## 厦门宏发汽车电子有限公司审核案例

认证类型：质量管理体系复评审核

认证标准：TS16949:2009

审核时间：2015.12.3-6

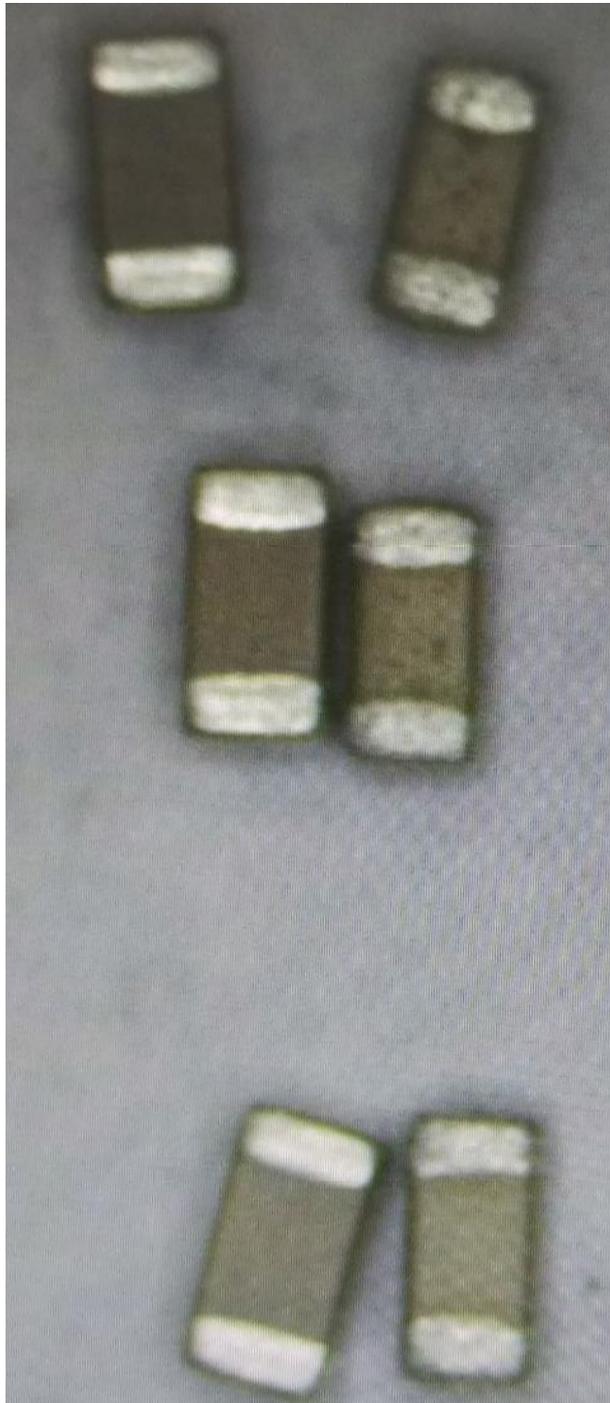
审核员仔细查看企业对该问题的分析报告，从放大的图片来看，C7电容两端焊接处焊锡略显单薄，是否有问题呢？

审核员来到现场，调出钢网，在显示器的放大状态下查看C7位置。审核员要求测量其钢网焊盘间距，技术人员仔细认真测量，最终钢网焊盘间距确定为0.6mm。审核员查资料发现该0603型电容的推荐间距为0.7mm，小于此尺寸容易出现焊球。

企业的设计人员难道不知道设计原则吗？虽然仅有0.1mm只差，但会带来风险。

审核员在放大的屏幕上看到该电路板上0603的电容和电阻的焊盘大小相同，而电阻的厚度为0.45mm，电容的厚度为0.8mm，按焊盘尺寸设计规范越厚的焊盘焊接的d2取值越大，即焊盘的面积要大，以便有足够的焊锡焊接牢固。

## 电容 (0603规格) 焊盘设计标准

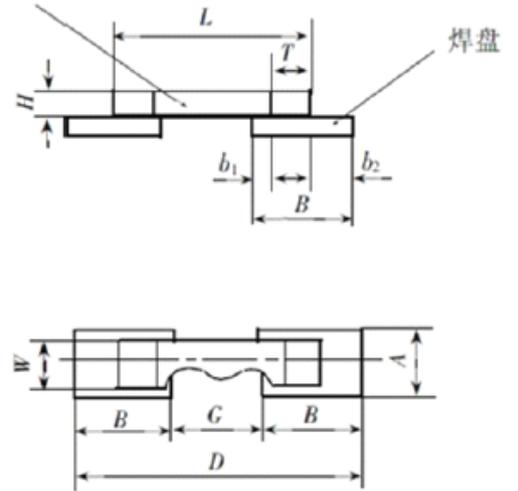
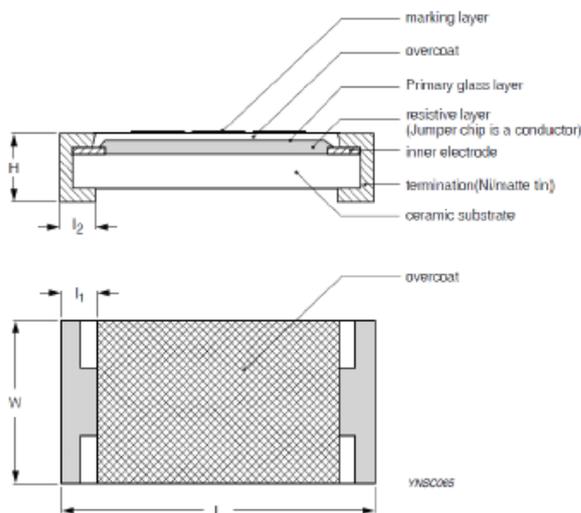
1. 因 0603 规格的电容和电阻封装尺寸一致，设计师在设计焊盘间距时，只凭经验，并未考虑二者之间厚度的差异，导致不同厚度的电阻和电容焊盘间距设计尺寸是相同的，没有区别。
2. 根据设计理论要求，更新电阻和电容的 PCB 设计标准库，确保 PCB Layout 设计的合理性和一致性。

元件规格	
L1 (mm)	1.6
W (mm)	0.8
T (mm)	0.8
L2 (mm)	0.2
L3 (mm)	0.2

焊盘规格	
A (mm)	0.9
B (mm)	0.85
G (mm)	0.7
b1 (mm)	0.25
b2 (mm)	0.4
K (mm)	0.1

3. 细化产品设计评审的内容，增加核查产品的 PCB Layout 是否符合设计标准的要求，确保器件的设计符合标准库的要求。
4. 水平展开到其他元器件建立设计标准。
5. 从设计规范可以看出，电容的间距加大到 0.7mm，电容的焊盘相比电阻加大，实现了设计原则的要求。
